Mission régionale d'autorité environnementale  
OCCITANIE

**Avis  
sur le projet de création du parc photovoltaïque au sol à  
MANHAC (12)**

N°Saisine : 2024-013650  
N°MRAe : 2024APO111  
Avis émis le 07 octobre 2024

**Figure 3 : Localisation de la zones humide (Etude d'impact)**

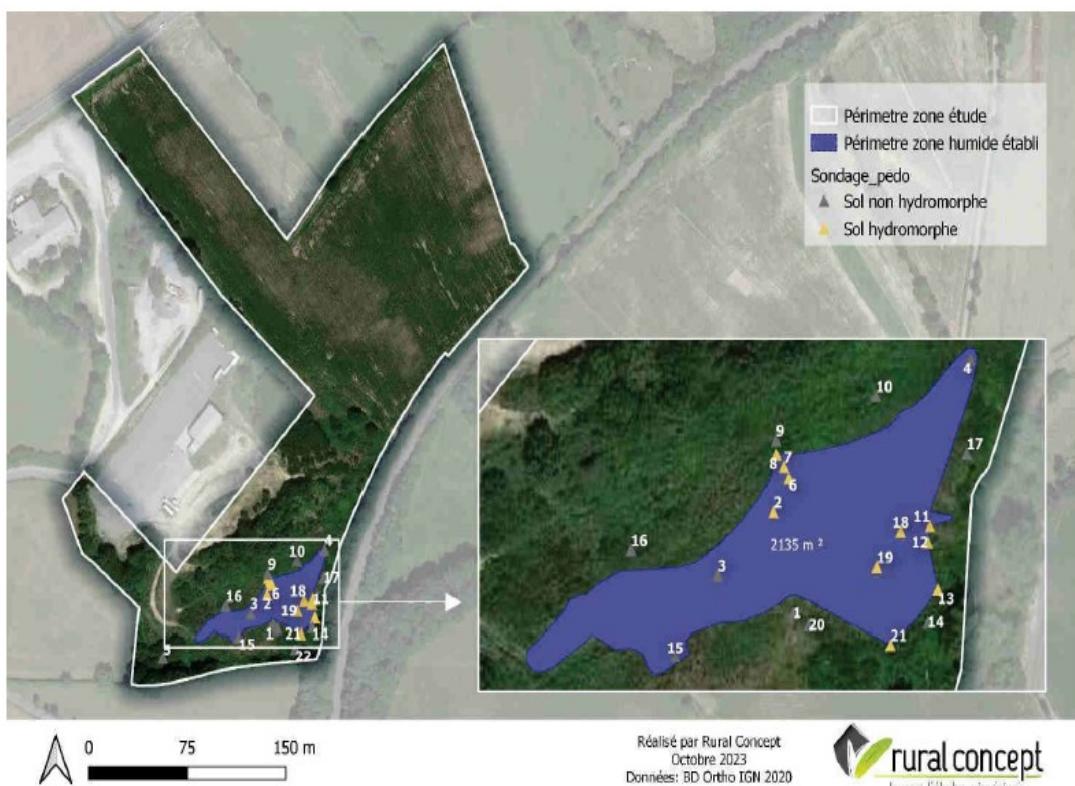
Comme mentionné précédemment, la zone humide sera évitée pour l'implantation des panneaux photovoltaïques. Néanmoins, une partie des travaux conduit à creuser des tranchées pour installer les câblages des réseaux électriques. La nature de ces travaux peut entraîner une détérioration des zones humides, voire un drainage, si les câblages sont implantés dans les zones contributrices à leur alimentation. L'analyse de l'impact de ces travaux sur la zone humide n'est pas réalisée.

**La MRAe recommande de compléter l'évaluation des incidences sur la zone humide en intégrant une description des fonctionnalités et des modes d'alimentation permettant de préciser les impacts directs et indirects du projet (notamment effets liés aux risques de drainage). La MRAe recommande de revoir**

**en conséquence la surface qui sera impactée par l'implantation des panneaux et de prévoir si nécessaire des mesures additionnelles d'évitement et de réduction afin de respecter le moindre impact environnemental du projet.**
